工程指示 / 要求簡箋(E.I.)

工程指示編號：EI/ 4295 /22

工程名稱：延坪道住宅項目

工程項目：試水箱單元件生產修改

名稱	梗母企	制圖	陳俊賢	2021.11.28	修改	A		
材料	X85972	復核	謝永林	2021.12.14	日期	2022.2.14		
顏色	JMQ213457(三塗)	批准	胡哥		圖號	G-NU01

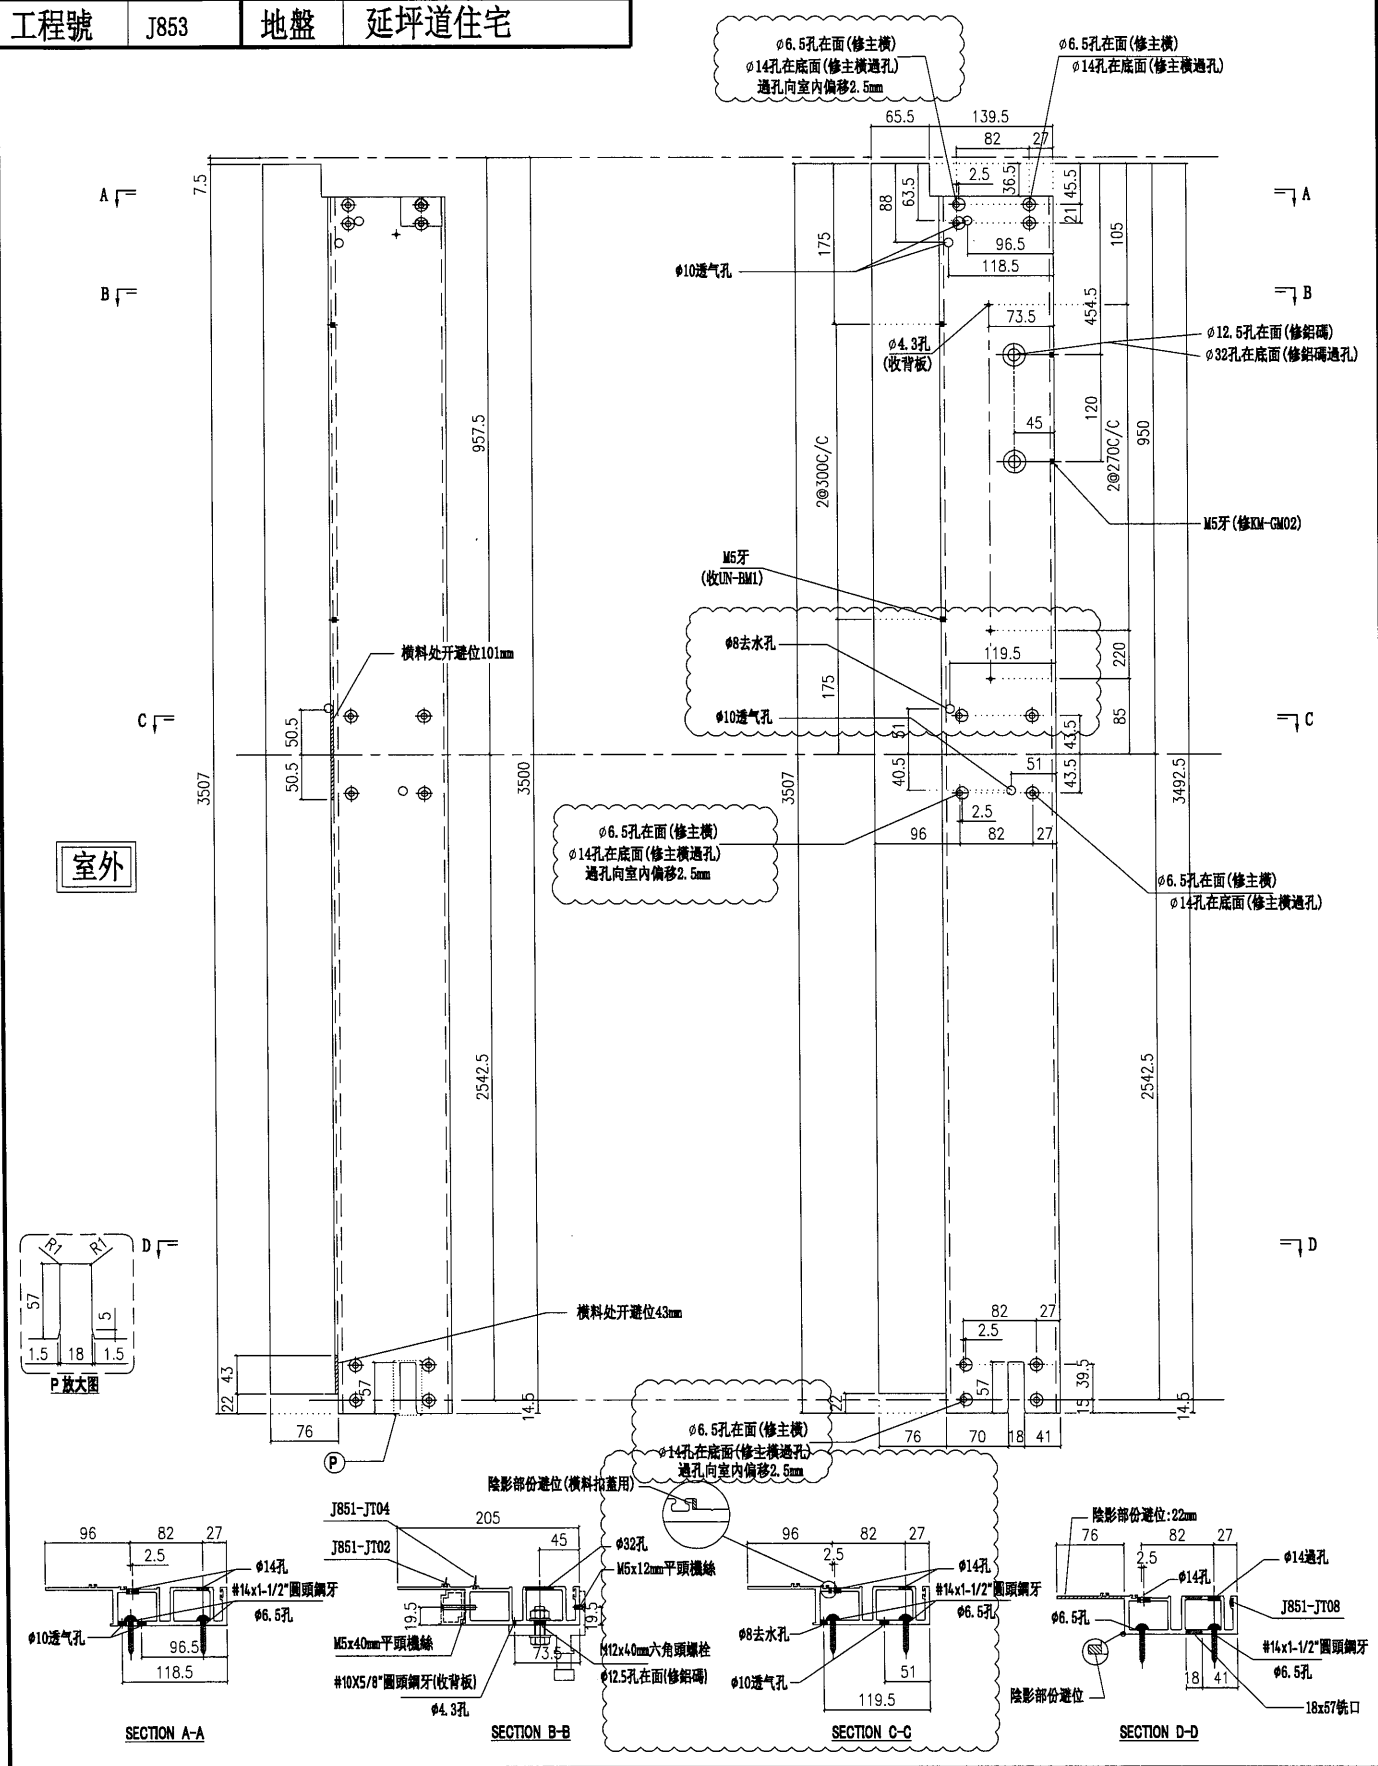
修改去水孔及過孔向室內偏移2.5mm

名稱	轉角梗企裝飾線	制圖	陳俊賢	2021.11.28	修改	A	
材料	X85979	復核	謝永林	2021.12.14	日期	2022.2.14	
顏色	JMQ213457(三塗)	批准	胡哥		圖號	UN-G01RZ

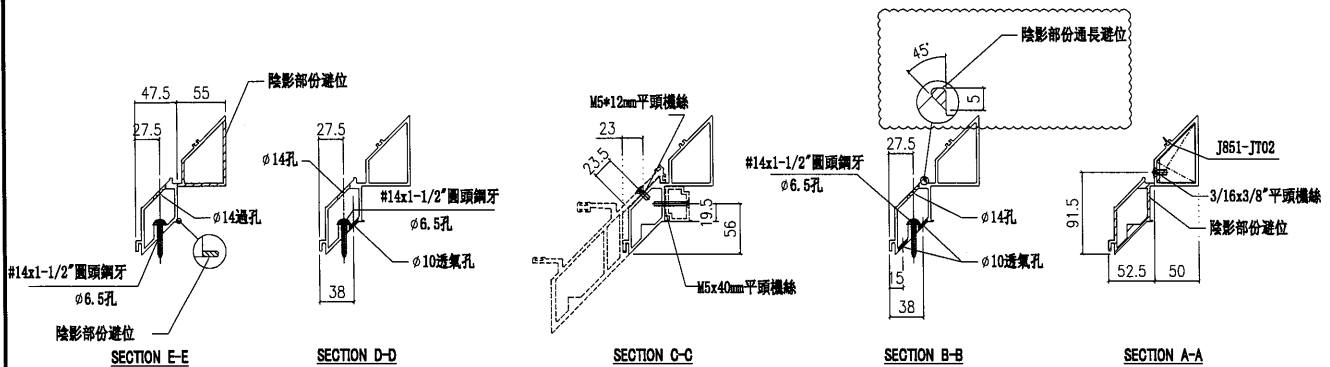
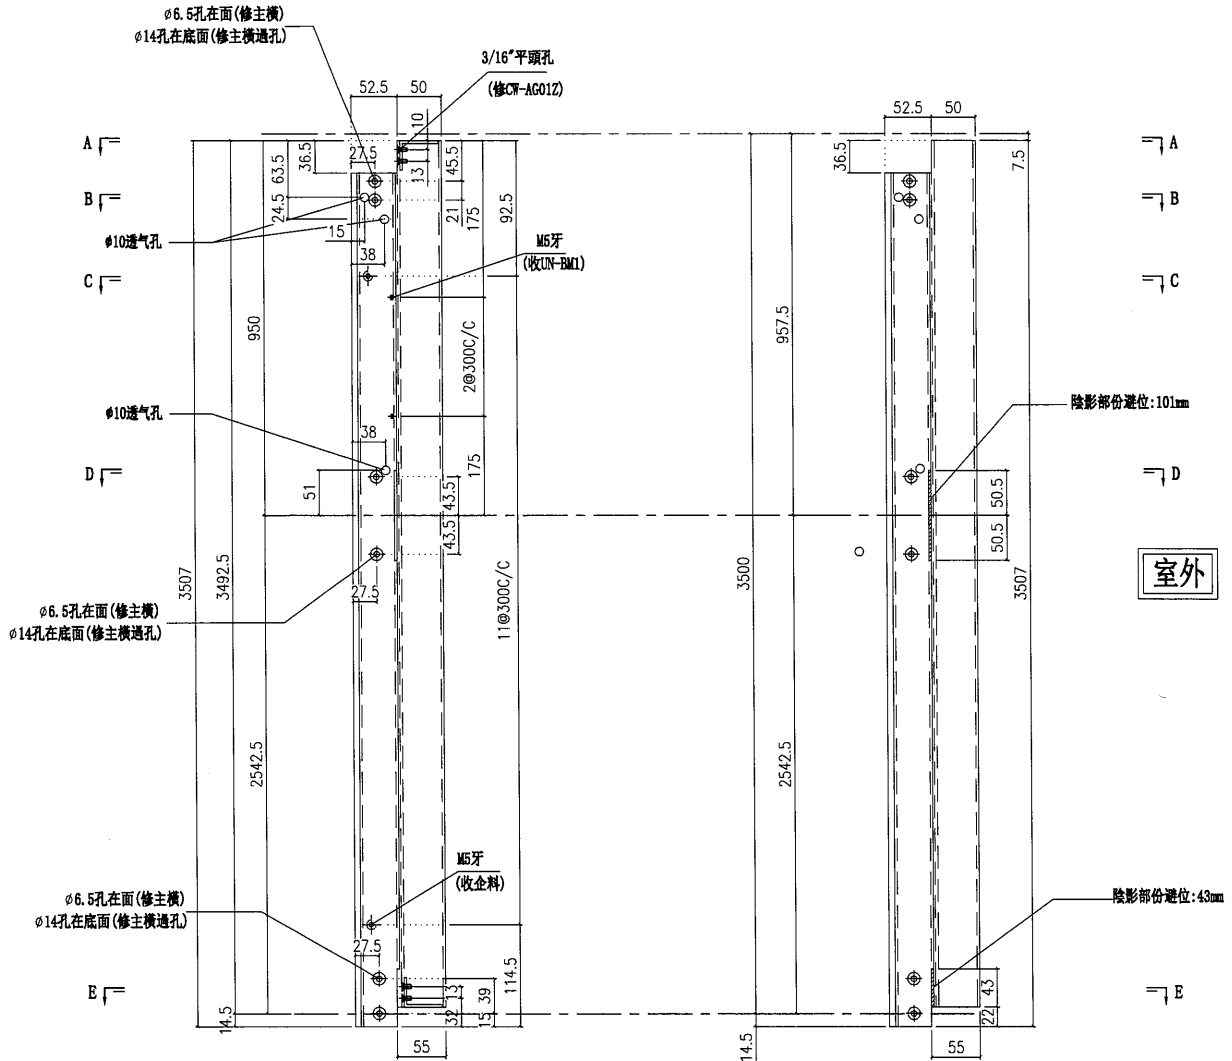
通長避位把裝飾線扣在轉角企料上

名稱	梗邊企	制圖	陳俊賢	2021.11.28	修改	A	
材料	X85975	復核	謝永林	2021.12.14	日期	2022.2.14	
顏色	JMQ213457(三塗)	批準	胡哥		圖號	G-NU03

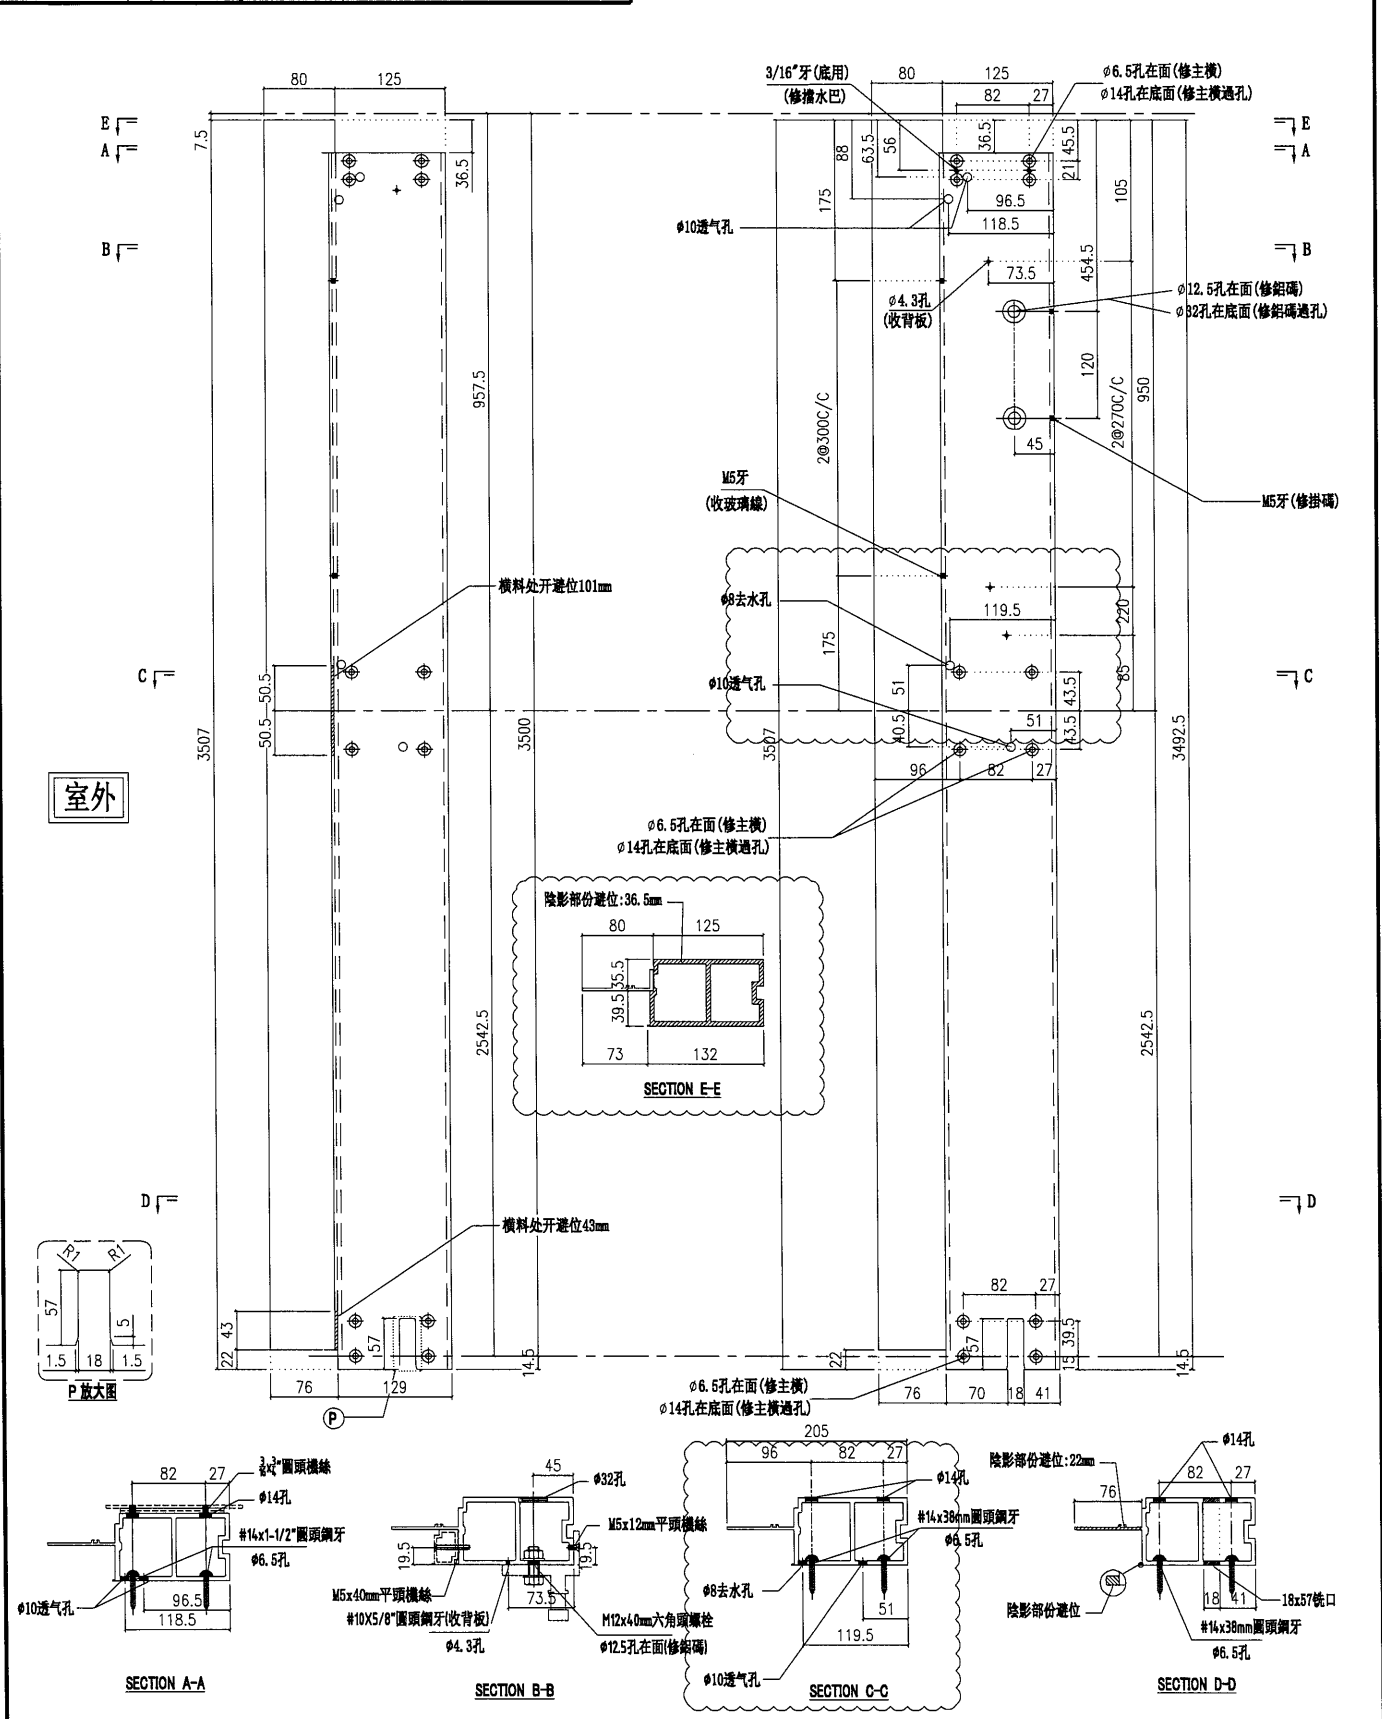
修改頂部避位

修改去水孔

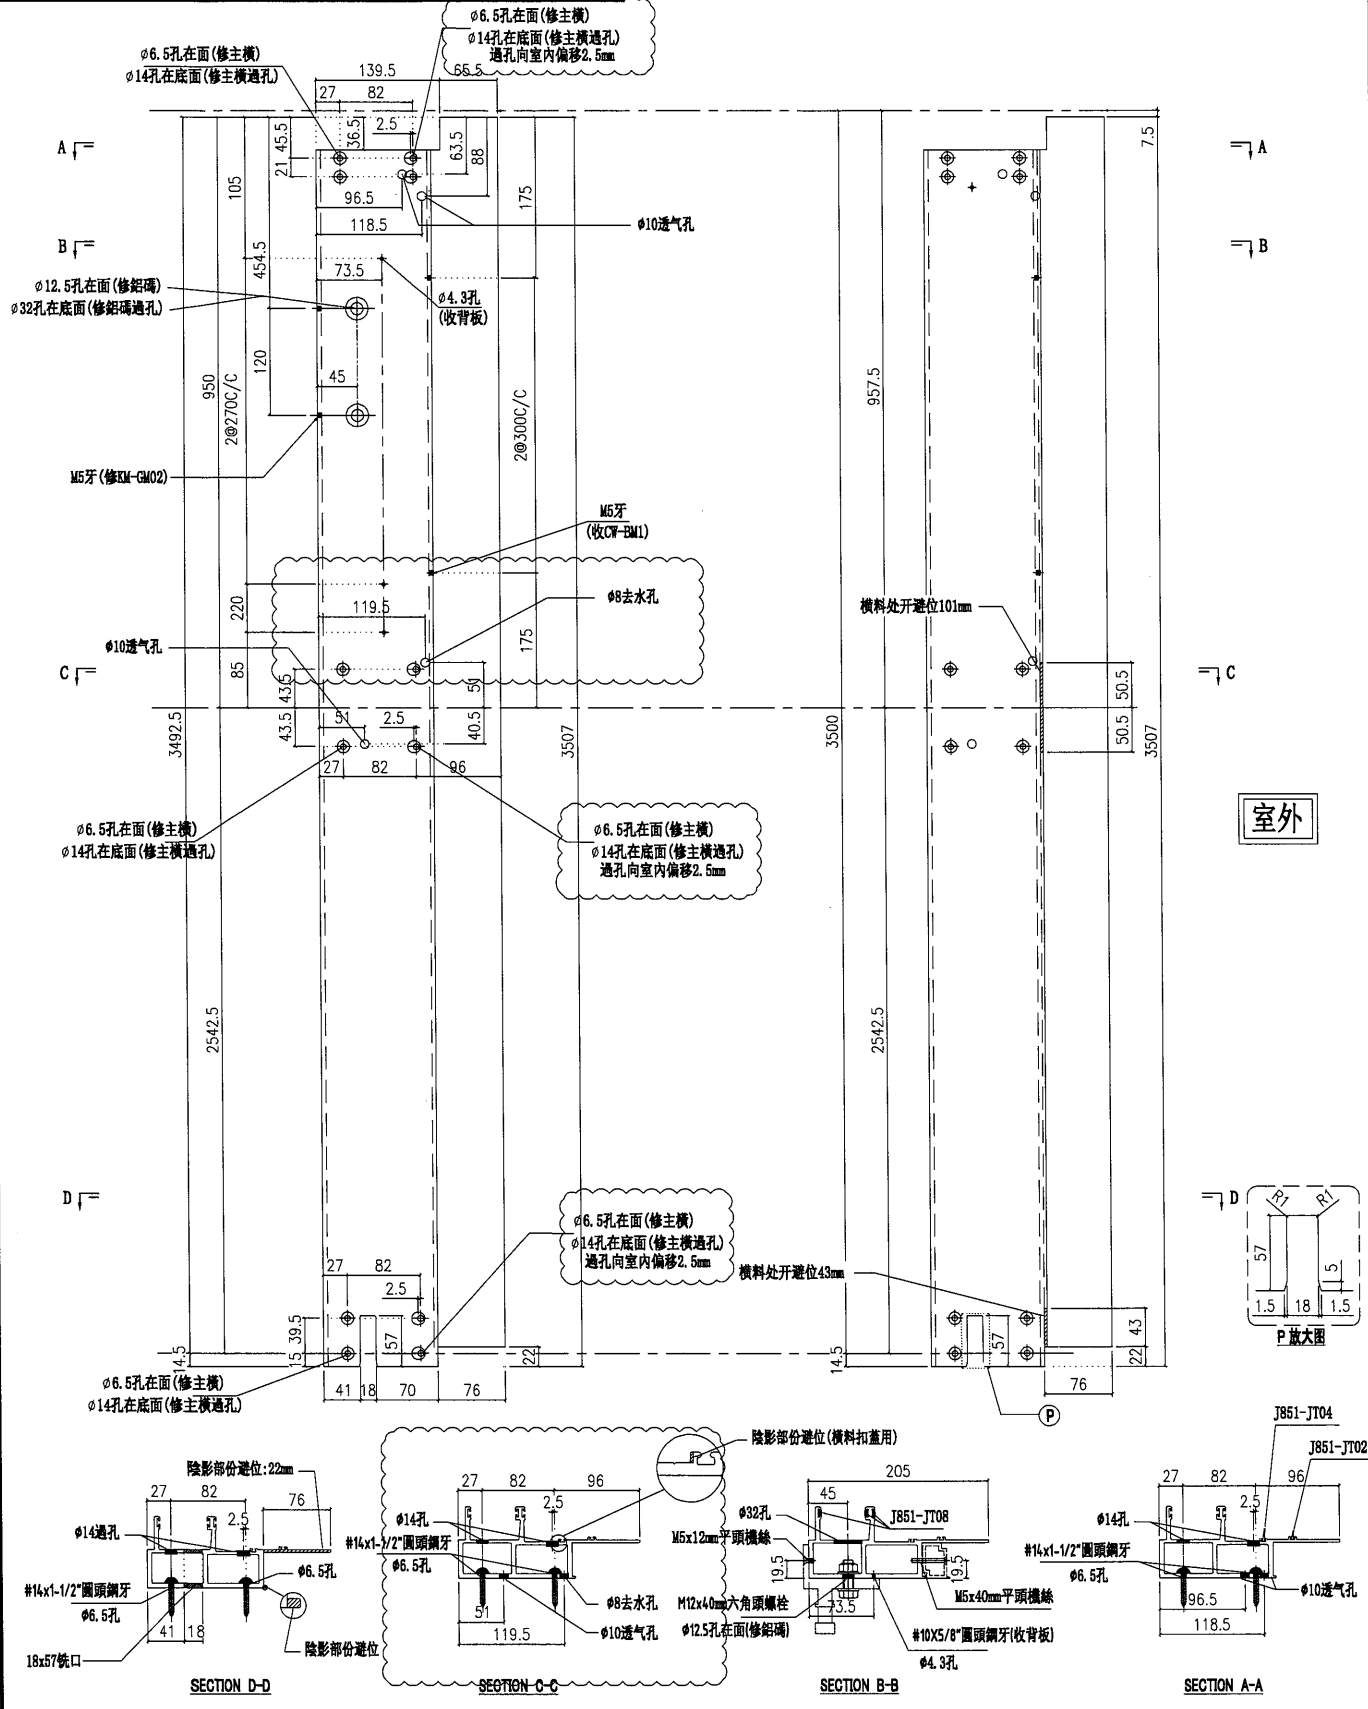
修改去水孔及過孔向室內偏移2.5mm

名稱	梗母企	制圖	陳俊賢	2021.11.28	修改	A
材料	X85972	復核	謝永林	2021.12.14	日期	2022.2.14
顏色	JMQ213457(三塗)	批准	胡哥		圖號	G-NU04

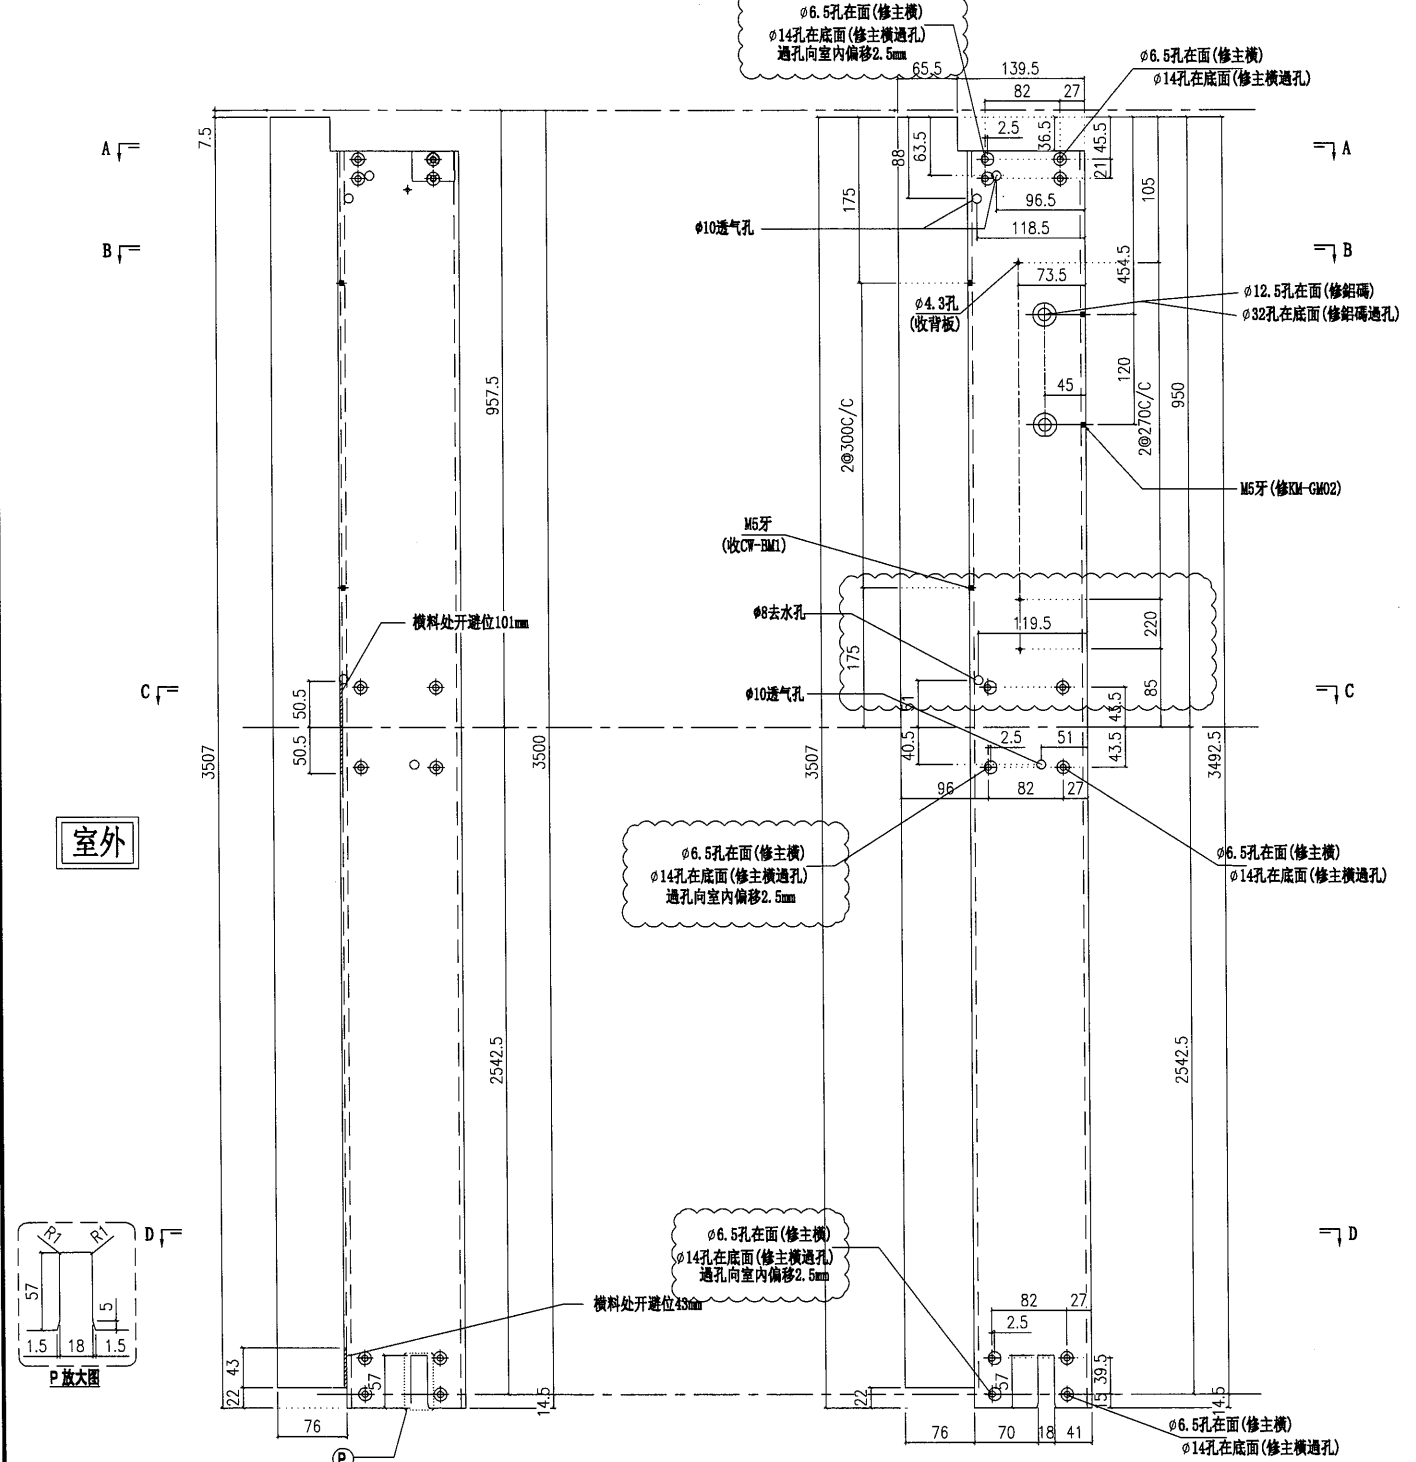
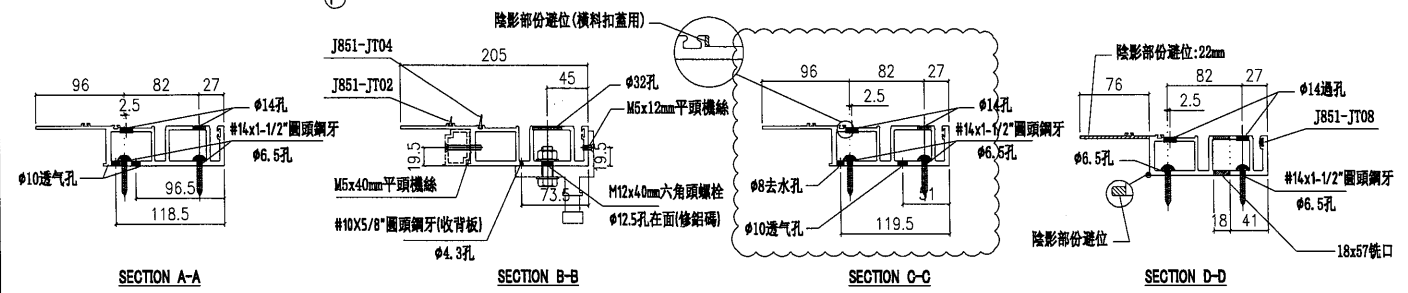
修改去水孔及過孔向室內偏移2.5mm
